2023年10月

株式会社ミスミ  
日本企業体  
IM事業グループ

「油圧・水圧用ブロックマニホールド -ねじ径個別選択タイプ-」  
販売終了のご案内

油圧・水圧用ブロックマニホールド -ねじ径個別選択タイプ- BMFRS（ブロック A60 角のみ）

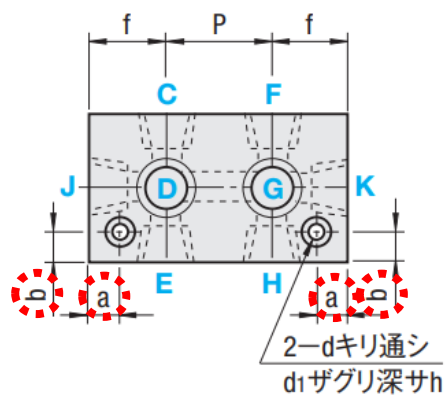
後継型番は a、b 寸法が 10 mm から 8 mm に変更となります。(以下は 2 連数の例)

材質	表面処理	対象型番 (販売終了)	後継型番
一般構造用鋼材	三価クロメート	BMFRS□-60	BMFRS□-60N
